PILNE zawiadomienie dotyczące bezpieczeństwa

Systemy serii **Azurion** i **Allura Xper**

Ryzyko utraty możliwości wykonywania ruchów mechanicznych oraz upadku zespołu zawieszenia z rozwiązaniem FlexMove i ramieniem C

Nr referencyjny Philips 2023-IGT-BST-008

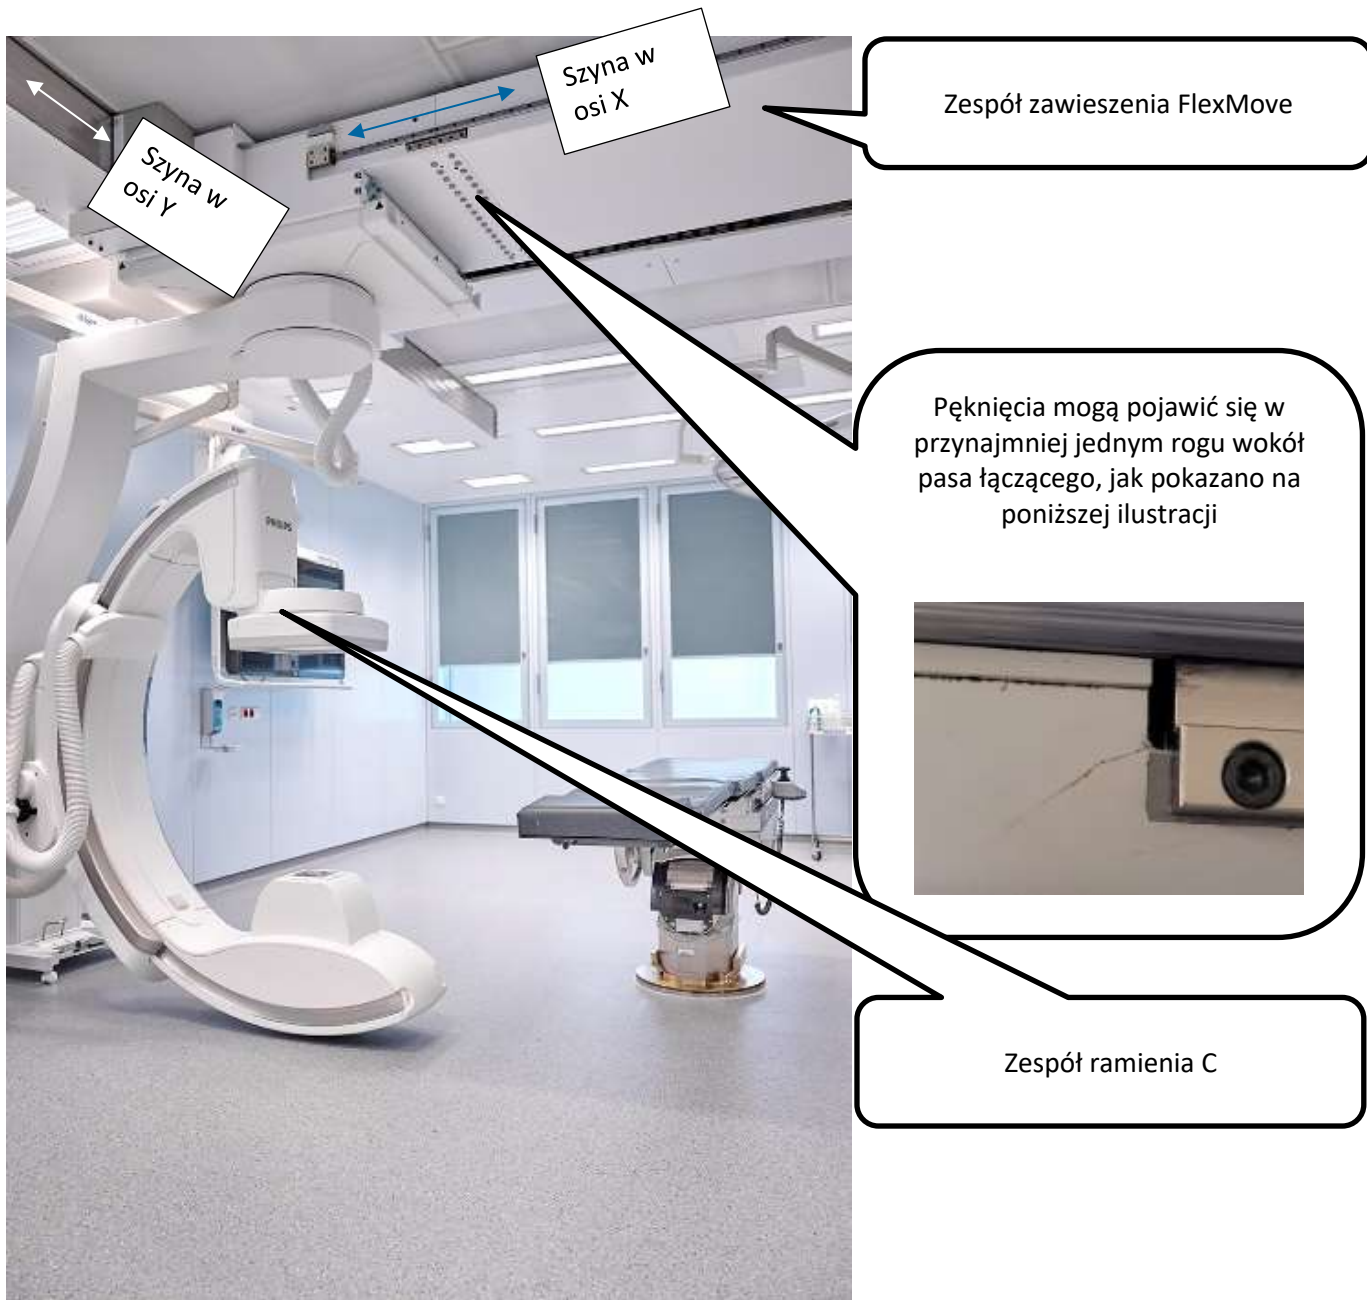
Firma Philips stwierdziła, że z powodu sił wywieranych podczas przemieszczania ramienia C w systemach Azurion i Allura śruby podtrzymujące zawieszenie FlexMove mogą się poluzować i/lub pęknąć, a na zawieszeniu FlexMove mogą pojawić się pęknięcia (patrz ilustracje 1, 2 i 3).

Ilustracja 3

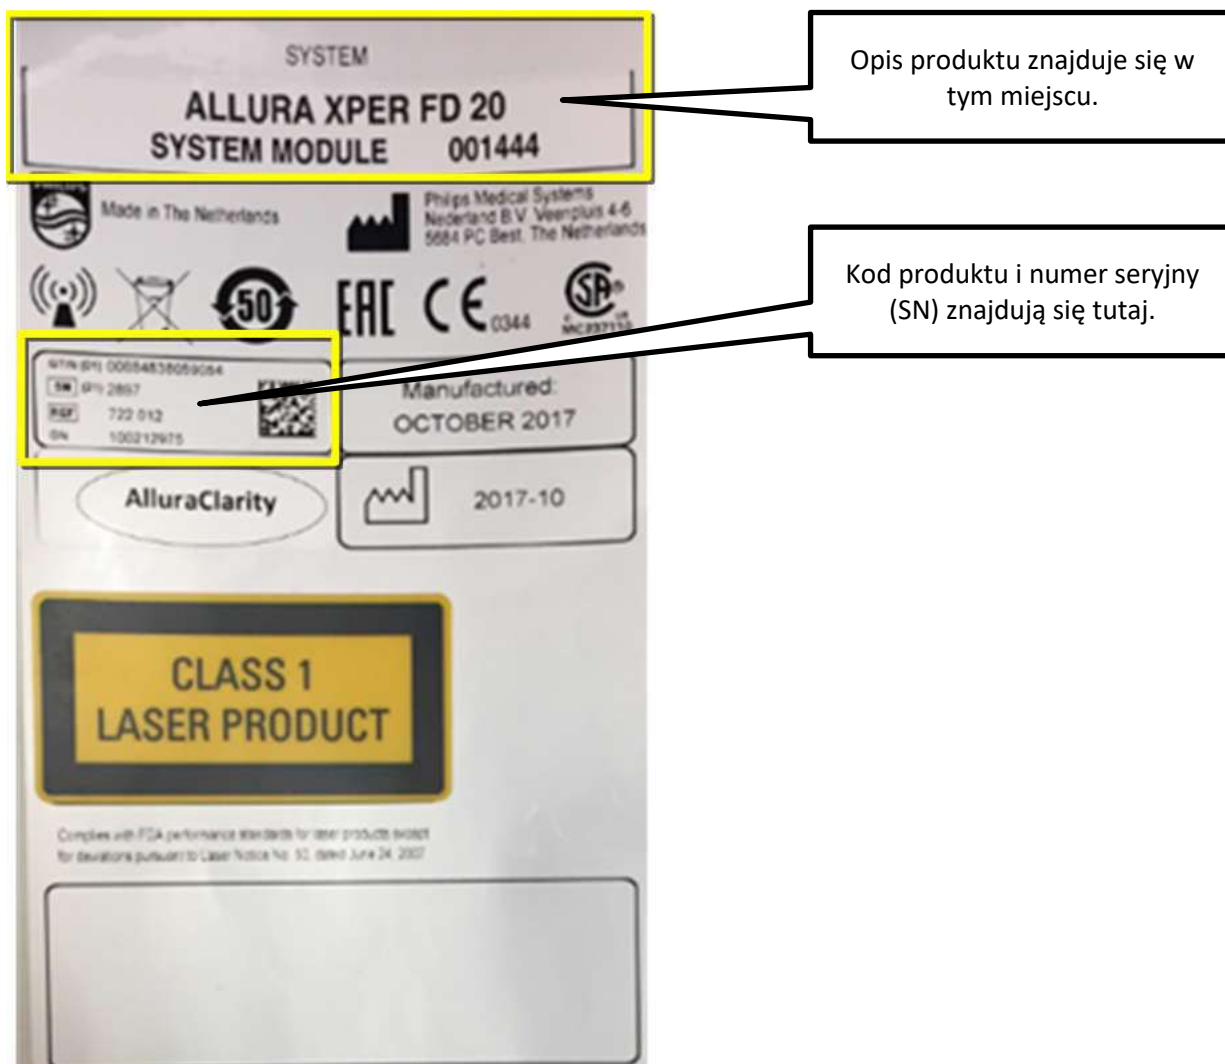
Cztery lokalizacje na szynie w osi X (po obu stronach szyny) zawieszenia FlexMove, w których mogą pojawić się pęknięcia.

- Jeśli pęknięcia znajdują się w obszarze oznaczonym na ilustracji 6 literą A, można dalej korzystać z systemu.
 - Jeśli pęknięcia znajdują się w obszarze oznaczonym na ilustracji 6 literą A i ciągną się do obszaru oznaczonego literą B, firma Philips zaleca zaprzestanie korzystania z systemu.
